改善箇所説明図

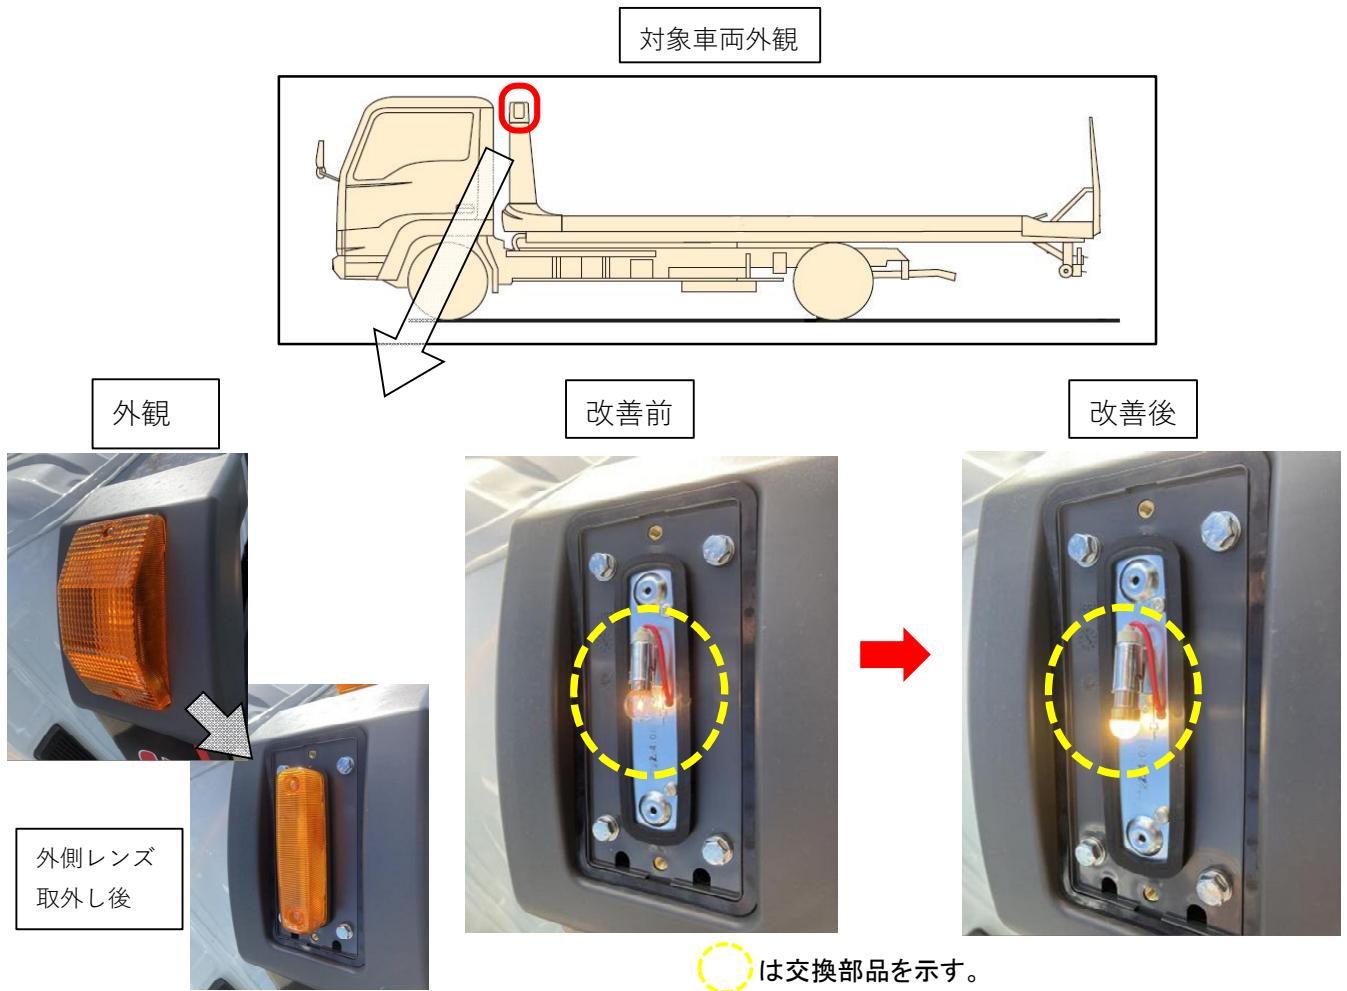
運転席メータパネルの作動状態表示装置において、補助方向指示器の設定が不適切なため、前面または後面に備える方向指示器に異常が発生した場合、点滅回数が変化せず、運転者が異常を認識できない。
そのため、保安基準に適合しない。

全車両、補助方向指示器の電球を対策品に交換する。

改善実施済車には、車両助手席側ドア開口部のドアストライカー付近へ識別用のシールを貼付する。
